資料 1（東北地方整備局小名浜港湾事務所）
第 3 回小名浜港東港地区臨港道路
維持管理技術検討委員会（平成 28 年 2 月 19 日）

第 2 回委員会のご指摘と対応

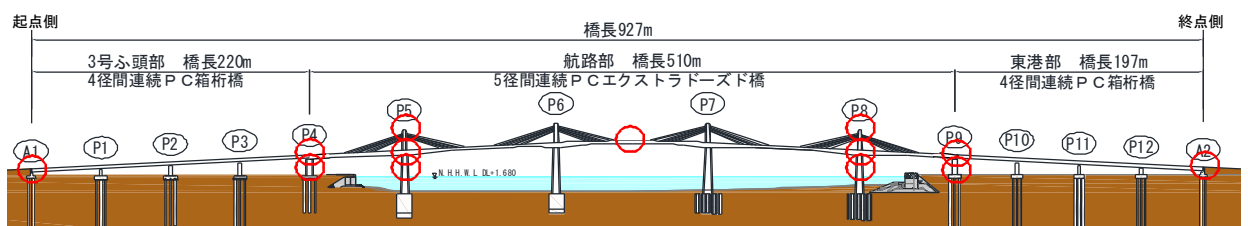
1) 設計・施工者と点検者間で以下の技術的な情報引き継ぎが重要である。

- ①コンクリートの初期ひび割れの記録と原因
(特に構造上、応力が強く働いている箇所)
- ②実際に主桁コンクリートに生じたクリープ変形が設計予測と実態がどの程度一致しているか
- ③ASRのリスク認識
- ④点検結果の記録・管理方法

④定期点検の記録様式(点検調書)については、前回点検時の記録を確実に引継ぎ、更新することが重要なため、エクセルなどの汎用性の高いソフトを用いて作成することにしています。また、点検調書に載せる写真の撮影方法や損傷図の作成方法について、前回点検時との相対的な比較ができるように記録するために、参考事例を収集し、初回点検までに作成します(資料2-1に参考事例を添付)。

● 構造的に起因するひび割れと劣化に起因するひび割れ

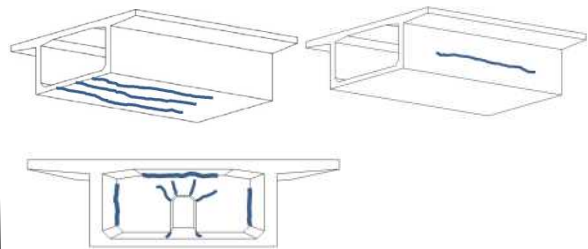
2) 目視点検した際に、構造的な劣化なのか、材料的な劣化なのか見分けられるポイントなどを追記すべき。

2) ひび割れの状況を「構造的に起因するケース」か「材料劣化に起因するケース」かの例を整理し、マニュアルに取り込みました。

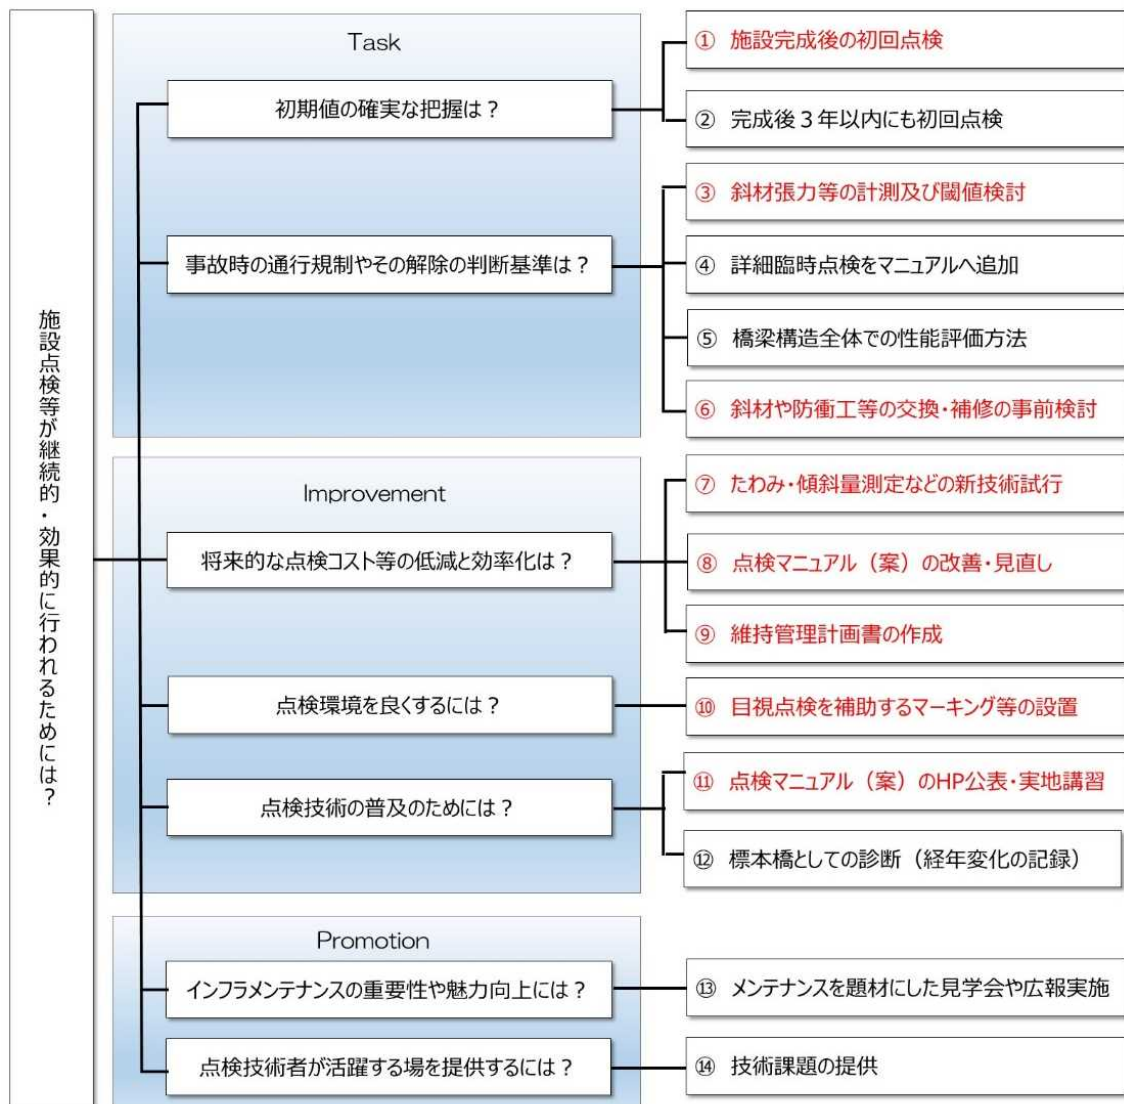
1) 本委員会での議論を活かすため、次年度行う以下の継続課題について整理すべき。

- ケーブル張力測定やその閾値などの点検に関する技術課題
(閾値は接触事故などの緊急時と平時とで区別して検討すべきではないか)
- 次の維持管理計画書作成につながる必要な補修内容の項目出し
- 点検マニュアル改善に向けた仕組み作り

1) 次年度以降の検討課題を整理しました。斜材の補修や取り替え方法については、閾値と合わせて検討します。

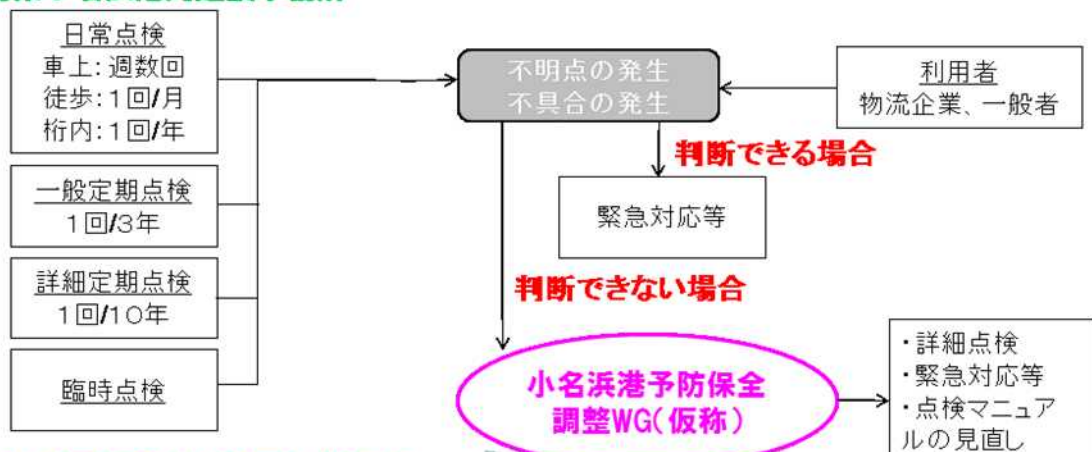
●本委員会に当たり、管理者である福島県と様々な検討・調整を重ねている。設計・施工者と維持管理者が異なる港湾施設の特徴から考えると、その過程と内容も非常に重要であるため、しっかり記録に残していくべき。[会議後意見提出]

●調整資料を次年度作成する維持管理計画書の参考資料に添付します。また、これまでに維持管理経験のない施設でもあることから、下記のような連絡体制をとりつつ、担当者打合せを適宜継続し、情報共有に努めます（資料2-2）。
